Kraków, dnia 11.10.2019 r.
ZDW/PW/2019/147 /DN4/AK
znak sprawy: ZDW-DN-4-271-51/19

dotyczy: postępowania w sprawie zamówienia ZACHODNIA OBWODNICA ZIELONEK – zaprojektowanie i wykonanie robót (w podziale na zadania) (nr ZDW-DN-4-271-51/19)

WZÓR STOJAKA TYPU „U” Z PRZYKŁADOWYMI WYMIARAMI STOJAKA*)

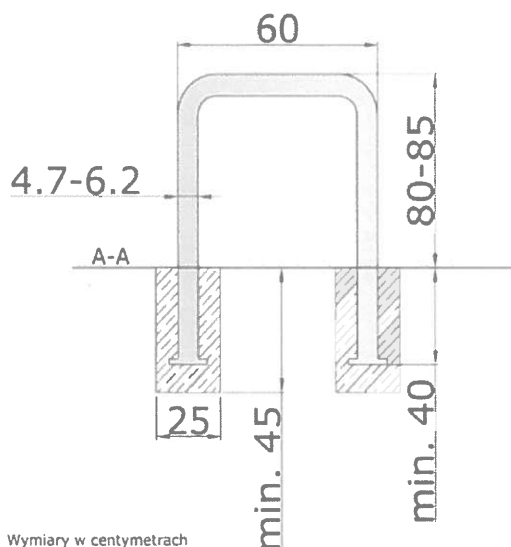
Prosimy o wskazanie jaki zakres małej architektury ma być ujęty w ofercie – czy również drzewa w donicach, ławki, kosze na śmieci, stojaki na rowery, elementy BRD etc. jak i też automaty KMK lub inne urządzenia? Jeśli tak prosimy o wskazanie rodzaju oraz szacunkowej ilości.

Drzewa w donicach można stosować wyłącznie w przypadku, kiedy nie ma możliwości posadzenia drzew w gruncie. Ustalenie rodzaju donic wraz z doбором gatunkowym drzew winno nastąpić według wskazań Zarządu Zieleni Miejskiej.

Typy wiat przystankowych należy przyjąć zgodnie z wytycznymi ZTP, bariero-siedziska na przystankach autobusowych należy przyjąć zgodnie z audytem rowerowym. Ławki, kosze – należy przewidzieć po 2 szt. w rejonie każdego przystanku, KMK – 2 szt. W zakresie automatów biletowych KMK należy w uzgodnieniu z ZTP przewidzieć miejsca do montażu automatów biletowych sieci KKM (MPK Kraków) lub MKA (Unicard) poprzez przygotowanie przyłącza energetycznego oraz fundamentu pod urządzenie.

Na etapie opracowania projektu należy przeanalizować lokalizację stojaków rowerowych na terenie inwestycji. Stojaki powinny być zgodne z dołączonym wzorem oraz standardami technicznymi i wykonawczymi dla infrastruktury rowerowej Miasta Krakowa. Szacunkowa liczba stojaków to 30 szt.

Stojak rowerowy musi spełniać następujące parametry techniczno-funkcjonalne:

- 1) Umożliwiać bezpieczne oparcie i przypięcie m.in. za pomocą U-locka (kłódka szklowa) co najmniej dwóch rowerów niezależnie od rozmiaru ramy, szerokości opony czy kształtu kierownicy.

- 2) Posiadać kształt odwróconej litery „U” uzyskany poprzez odpowiednio zagięty pojedynczy przekrój rurowy z zaokrąglonymi wierzchołkami, bez dodatkowych elementów zdobniczych i funkcjonalnych (np. zaczepów, uchwytów), zgodny ze wzorem określonym w załączniku graficznym.

- 3) Wykonany ze stali nierdzewnej, szlifowanej, o powłoce matowej.
- 4) Przekrój rurowy o średnicy pomiędzy 47 a 62 mm, grubość ścianki pomiędzy 2 a 3 mm.

- 5) Wysokość mierzona od poziomu nawierzchni do szczytu: między 750 a 850 mm.
- 6) Przygotowanie do montażu za pomocą kotwienia w fundamencie betonowym na głębokość min. 400 mm.

- 7) Stojak powinien mieć powierzchnię gładką, wolną od rys, zabrudzeń i przebarwień.
- 8) Kolor: niemalowany (naturalny).
